Saksnummer	Møtedato	Utvalg
38/26	16.06.2026	Utvalg for plan og samfunn
61/26	22.06.2026	Kommunestyret

Sluttbehandling - Detaljregulering Nedre Fagerli og Hallemsåsen

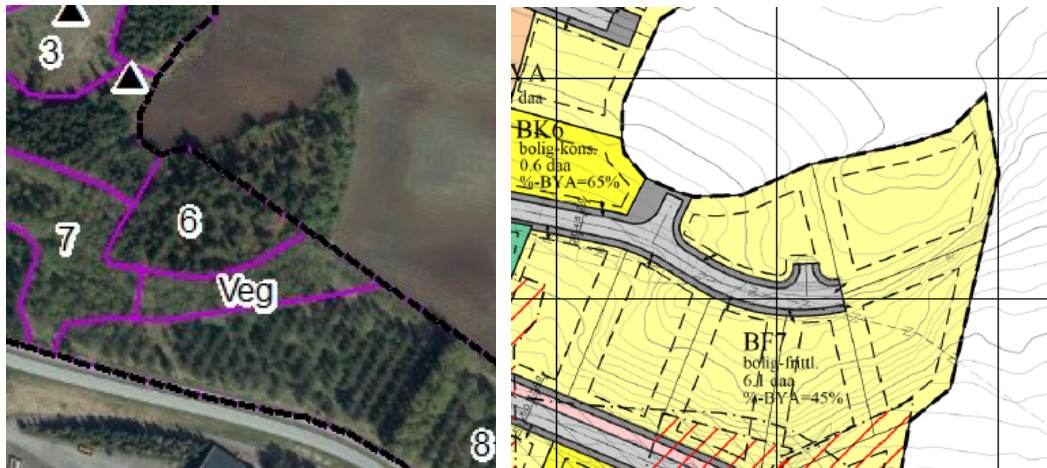
SF Faglig råd 1) er ikke imøtekommet. Begrunnelse er gitt i plankonsulentens kommentar. Noe av skogen i planområdet er avvirket for å gi utsikt og tilrettelegge for utbygging.
